COMUNE DI MONTECCHIO MAGGIORE

Piano degli Interventi (PI) - Variante n. 5

PROPOSTA TECNICA DI CONTRODEDUZIONI ALLE OSSERVAZIONI

Estratto cartografia proposta controdeduzione, scala 1: 5 000

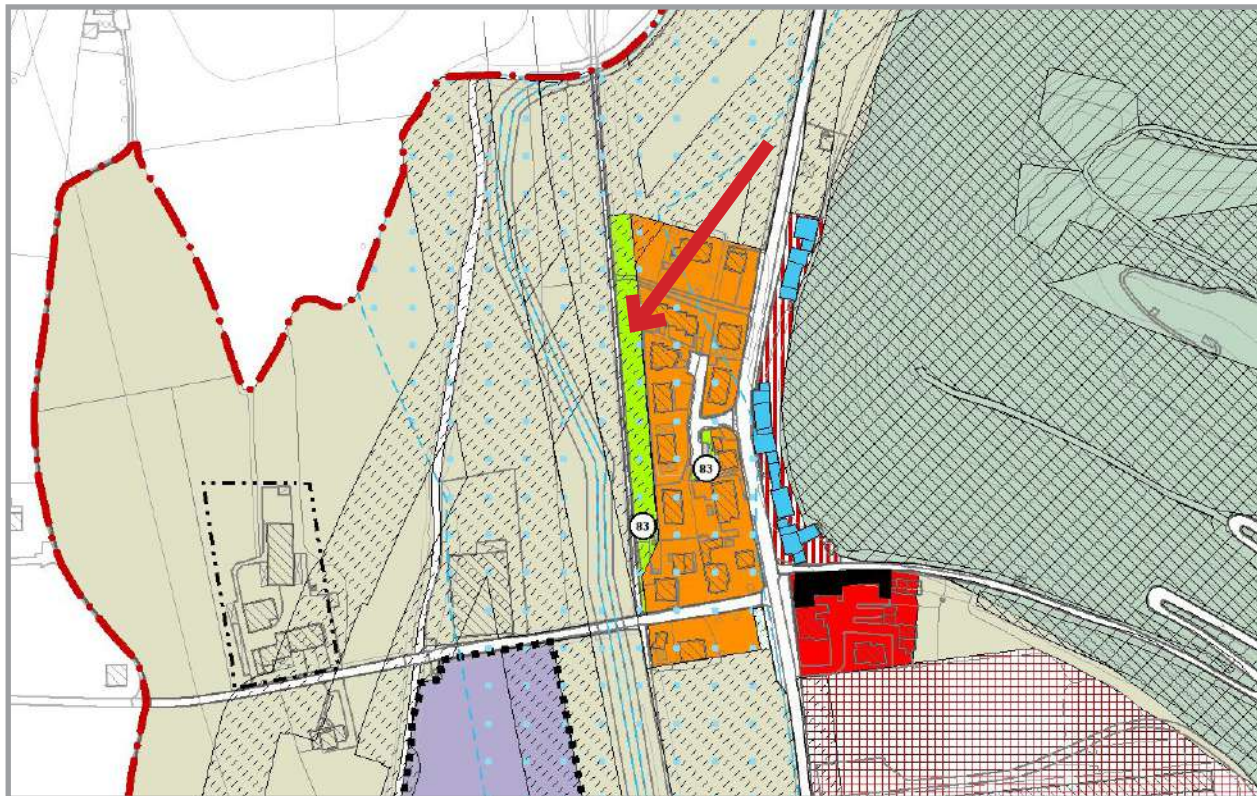
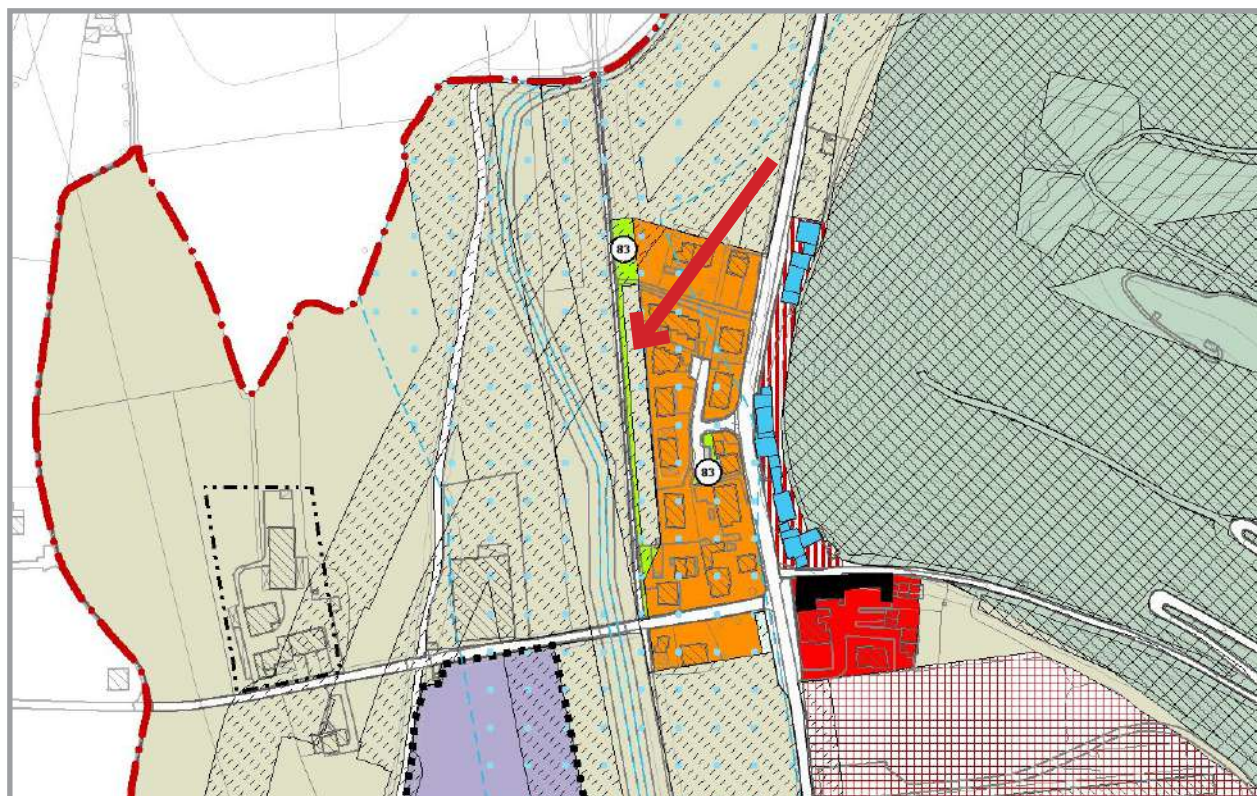
Si chiede la riclassificazione dell'area di proprietà in verde privato in quanto la zona a standard è inattuabile per forma, dimensione, collocazione, presenza di servitù e vicinanza SPV.

ACCOGLIBILE: La zona in oggetto faceva parte di una previsione derivata dal PRG nella quale si individuavano delle aree a standard come filtro alberato tra le aree "di frangia" della città e la zona agricola. Il Comune non ha attualmente in programma l'attuazione di tale area a standard, pertanto si predispone il parziale cambio di zona a verde privato con mantenimento comunque di uno spazio a standard.

Estratto cartografia adottata, scala 1: 5 000

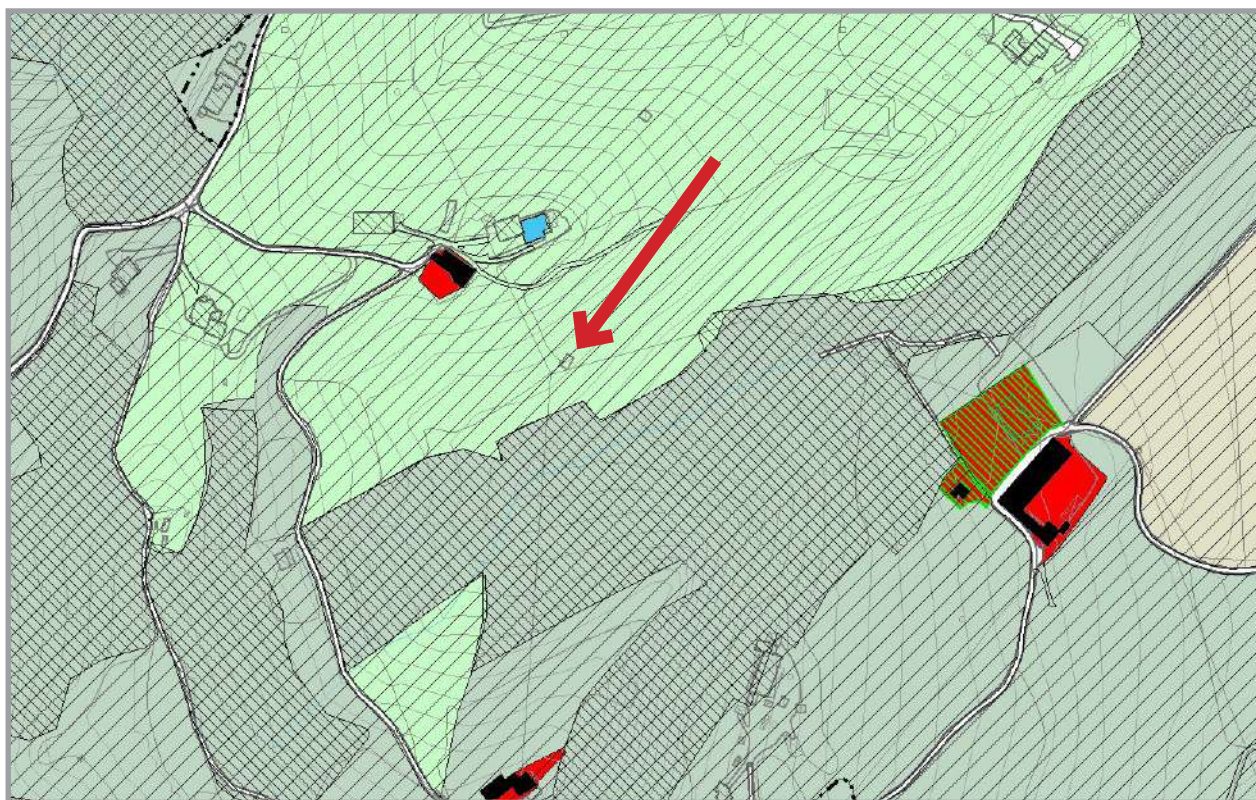
Si chiede il riconoscimento di edificio non più funzionale al fondo e il cambio destinazione in residenziale.

NON ACCOGLIBILE: La richiesta comporta un aumento del carico urbanistico e di conseguenza non è accoglibile in sede di controdeduzioni. Si precisa inoltre che la richiesta non presenta una relazione agronomica e l'annesso indicato è in zona agricola lontana da altri volumi esistenti, non collegata a reti tecnologiche e infrastrutture pubbliche.

Estratto scheda B SU_08 proposta controdeduzione

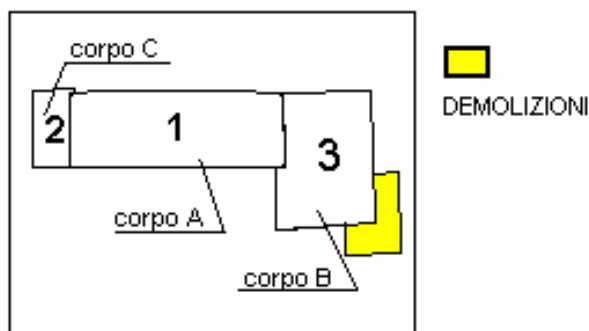
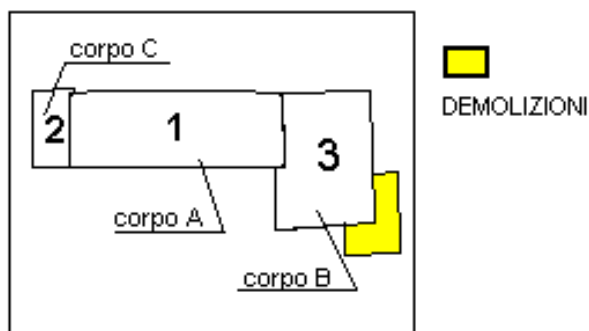
Si chiede la riduzione del grado di protezione del fabbricato in oggetto per consentire interventi edilizi più flessibili nel rispetto dei caratteri tipologici dell'edificio. Tra questi si prevede di: mettere in sicurezza strutturale il fabbricato, l'adeguamento igienico sanitario con la realizzazione di un nuovo bagno, migliorare la fruibilità degli spazi e integrare gli impianti tecnologici.

ACCOGLIBILE: si riduce il grado di protezione del corpo A, riportato nella scheda B SU_08, da 1 a 2.

Corpo A : Grado protezione 4 2

Estratto cartografia proposta controdeduzione, scala 1: 5 000

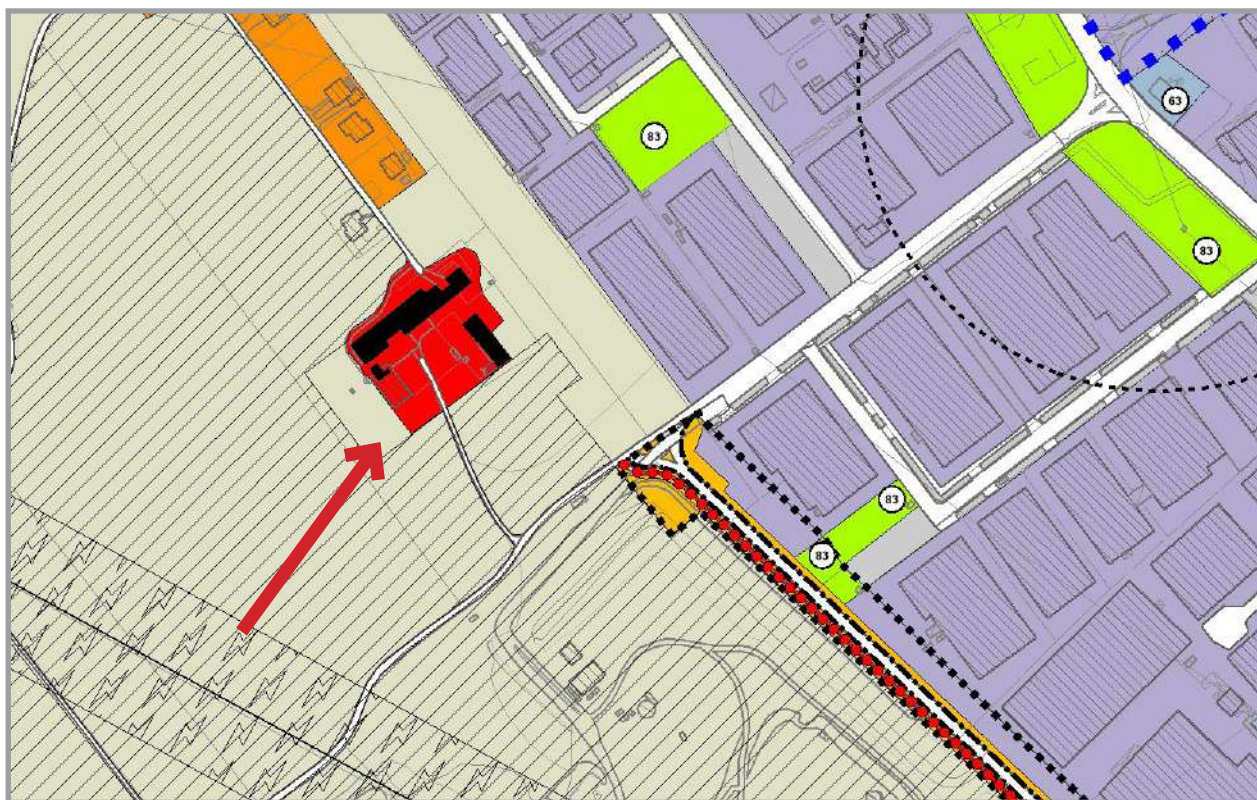
Si chiede di poter ridisegnare la zona A1s (riferimento scheda B PS_08) spostando la nuova edificazione a ovest dell'annesso esistente, salvaguardando il muro storico esistente e gli spazi a parcheggio per gli utenti dell'attività agrituristica.

ACCOGLIBILE: si modificano i perimetri della zona edificabile A1s con compensazione:

+515 mq si riclassificano da zto E2b a zto A1s,

- 515 mq si riclassificano da zto A1s a zto E2b.

Estratto scheda ENF-04 proposta controdeduzione

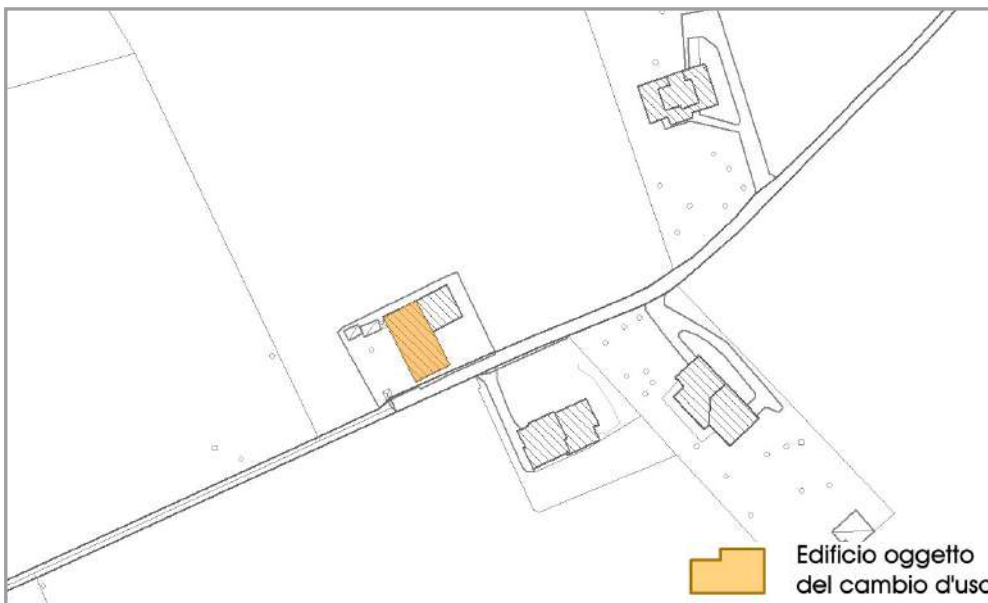
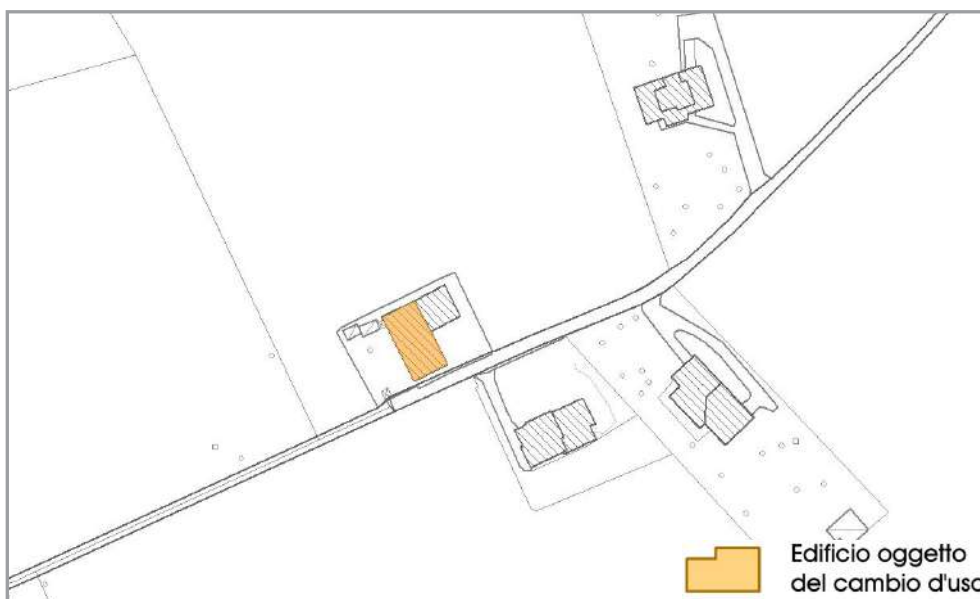
Si chiede di modificare la scheda dell'Edificio non più funzionale alla conduzione del fondo n.4 per consentire la realizzazione del volume su 2 piani e permettere 3 unità immobiliari, mantenendo superficie esistente e volume di progetto inalterati.

- accoglibile la richiesta di ricostruire la volumetria su 2 piani,
- parzialmente accoglibile: si aumenta il numero di unità abitative a massimo 2.

- La struttura si presta per dimensione ed altezze, ad essere trasformata con cambio d'uso in residenziale. Il volume massimo complessivo ammesso è pari a 960 mc, **+ 2 piani** fuori terra.
- E' consentita la realizzazione di massimo **+ 2** unità abitative.
- Non è possibile realizzare nuovi annessi rustici riferiti alla stessa proprietà/azienda agricola, a meno di riconversioni culturali certificate dal PSA.
- E' necessario eliminare dal lotto di pertinenza eventuali superfetazioni non legittime.
- Obbligo della parte privata di adeguare le opere di urbanizzazione primaria alla nuova destinazione d'uso.
- Nella ristrutturazione si prescrive il rispetto dei caratteri edilizi tipici della zona agricola ai sensi dell'art. 28 delle NTA del PRG vigente.
- L'attuazione dell'intervento è soggetta al versamento del contributo straordinario.

Estratto cartografia adottata, scala 1: 2 000

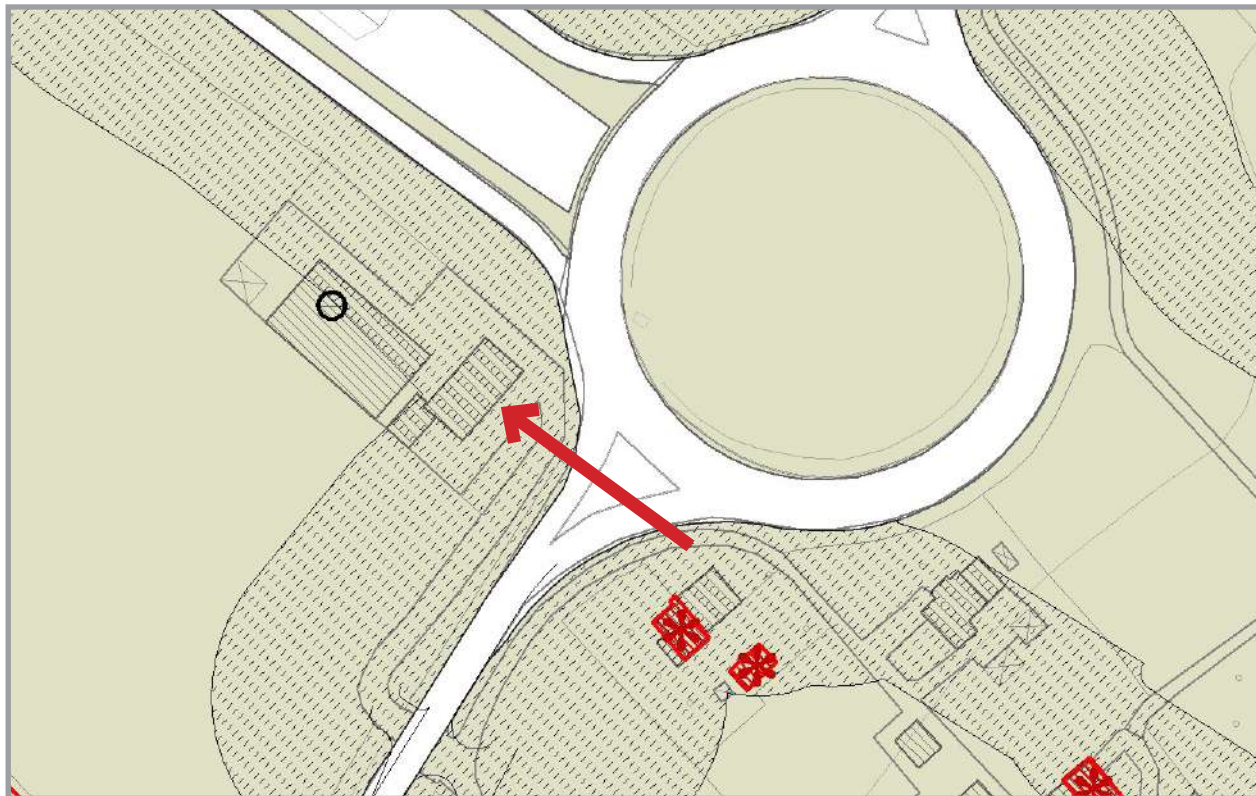
Si chiede la riclassificazione dell'ambito in oggetto da zto da E2b a D1 con alloggio custode di almeno 1000 mc o in alternativa di poter schedare l'immobile esistente per consentire il recupero del volume principale di 1900 mc a destinazione residenziale.

NON ACCOGLIBILE: in quanto non è possibile un aumento del carico urbanistico in sede di controdeduzioni. Si rimanda l'approfondimento della valutazione ad una successiva Variante al PI.

Estratto cartografia proposta controdeduzione, scala 1: 2 000

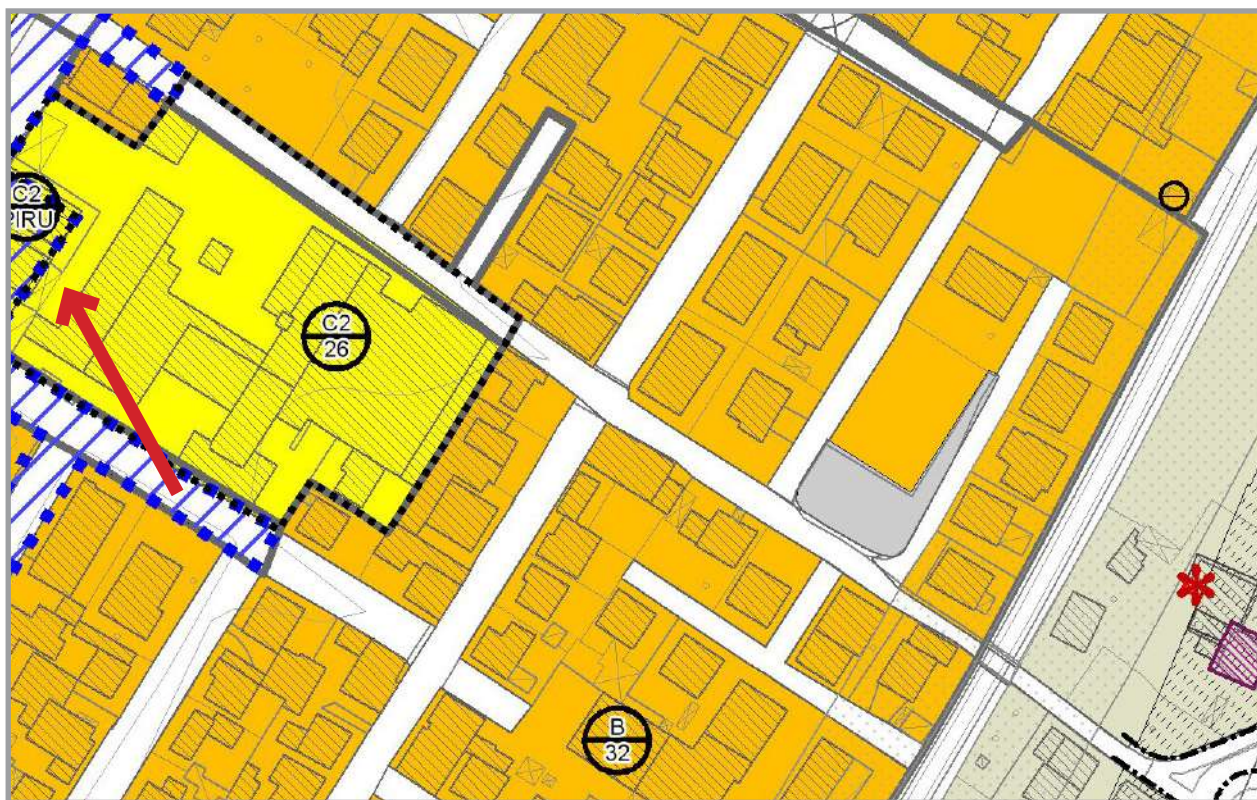
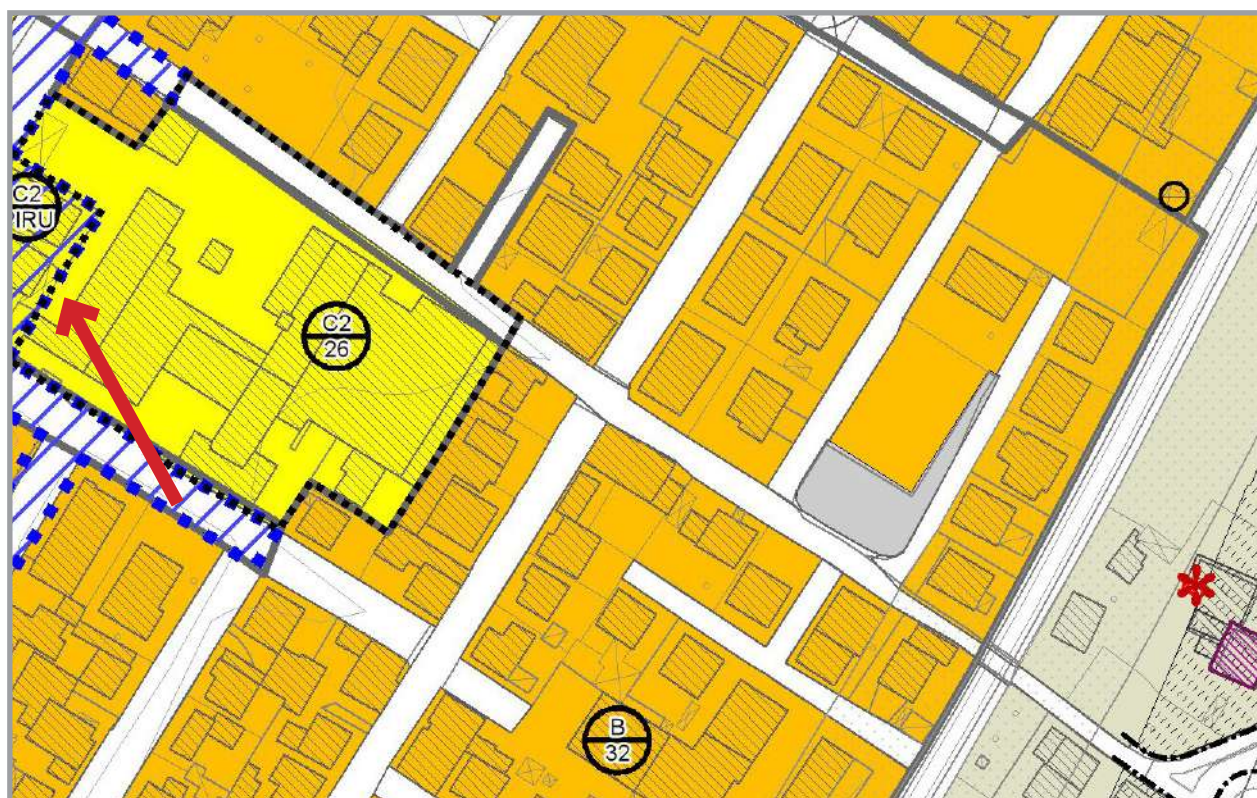
SINTESI
OSSERVAZIONE Si chiede di modificare il perimetro di obbligo di PUA della zto C2/26 inserito con la presente Variante n.5 al PI adottata in quanto interessa parzialmente degli edifici di altra proprietà. Si chiede inoltre di eliminare la prescrizione del pagamento del contributo perequativo.

PROPOSTA
TECNICA
CONTRODEDUZIONE PARZIALMENTE ACCOGLIBILE: si ritiene l'osservazione:
- accoglibile: nel ridisegno del perimetro dell'ambito interessato da obbligo di PUA,
- parzialmente accoglibile: no alla eliminazione della prescrizione del pagamento del contributo perequativo. Si modifica comunque la prescrizione sostituendo la dicitura "mantenendo inalterato" con "previo ricalcolo dell'ammontare".

Estratto scheda B1 SST_04 proposta controdeduzione

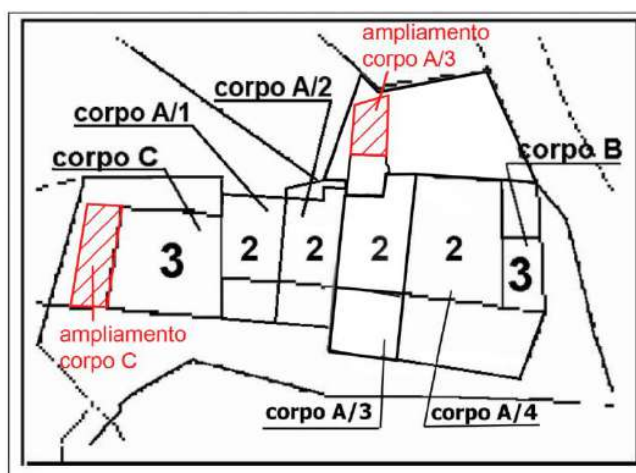
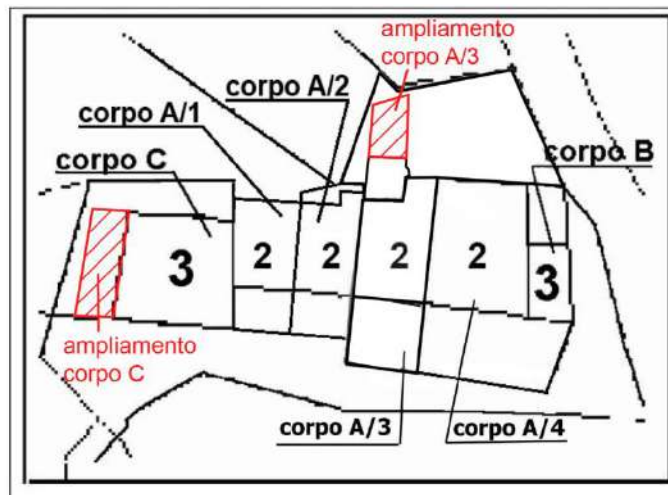
Si chiede di poter modificare la scheda B SST_04. Nello specifico, per il corpo A/3 si chiede di inserire nelle prescrizioni anche la possibilità, oltre al rivestimento in sasso faccia a vista, di rivestire il muro con essenze arboree perenni sempre verdi.

ACCOGLIBILE: Si ritiene la proposta accoglibile.

Prescrizione: si prescrive il mascheramento con rivestimento in sasso faccia a vista del muro di contenimento o la possibilità di rivestire il muro con essenze arboree perenni sempreverdi

Estratto scheda B SU_04 proposta controdeduzione

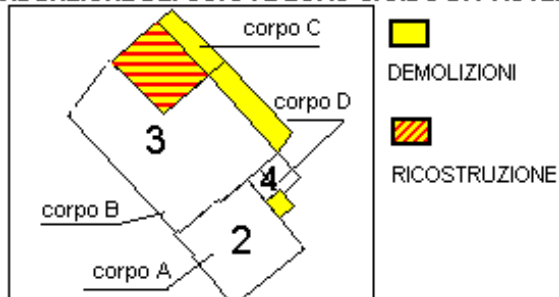
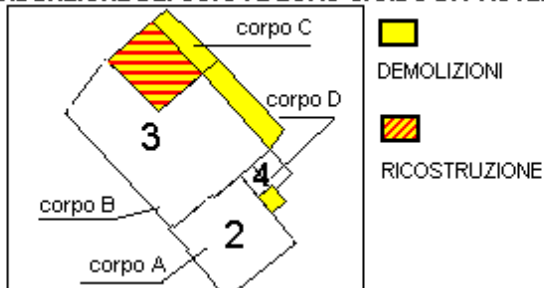
Si chiede di poter modificare la scheda B SU_04 ammettendo la destinazione d'uso residenziale sull'intero edificio con possibilità di:

- realizzare residenza nel corpo A
- realizzare servizi igienici nel corpo B;
- consentire di mantenere il bagno pensile prescrivendo la completa riqualificazione di materiali e forme per il corpo D.

ACCOGLIBILE: Si ritiene la proposta accoglibile. Si prescrive che gli interventi sul corpo D di mantenimento del bagno pensile sono consentiti solamente se dimostrata la legittimità/regolarità di detto volume.

~~Va demolito~~ Il bagno pensile posto al primo piano può essere mantenuto previa dimostrata legittimità di detto volume che potrà essere successivamente riqualificato con l'utilizzo di materiali in coerenza con il corpo principale, evidenziando ~~vanno evidenziati~~ gli elementi originali della facciata est del corpo A.
